PHILIPS SERVICE MAANDBLAD

DE AUTOMATISCHE PLATENWISSELAAR, TYPE 2972

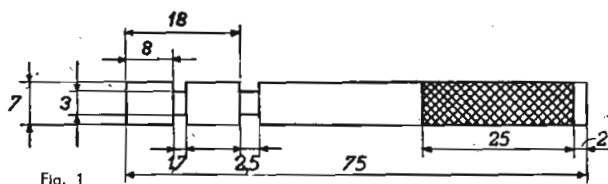
- a. De slag van de wisselplaat, pos. 5d, zo worden ingesteld, dat het beweegbare deel van de centrumpen geheel naar binnen wordt getrokken tijdens het wisselen.
In de speelstand moet het beweegbare deel in één lijn liggen met het vaste deel. Deze slag kan worden ingesteld door de stift, pos. 26, in het ovale gat van de bedieningsarm, pos. 2 d, te verplaatsen. Indien hierdoor het mechanisme te zwaar gaat lopen, moet het excenter, pos. 32, en eventueel het lagerplaatje, pos. 34, worden nagesteld.
- b. De nieuwe uitvoering van de centrumpen worden gebruikt. Het codenummer hiervan is 49 925 29.0.
Het vaste gedeelte van deze pen heeft een vlakke bovenkant.
- c. Het is begrijpelijk, dat de dikte van de platen aan bepaalde maten is gebonden. Gebruikt mogen worden platen, waarvan de dikte ligt tussen 1,7 en 2,5 mm. Om deze maten te

kunnen controleren, verdient het aanbeveling om onderstaande mal te maken. Zie fig. 1.
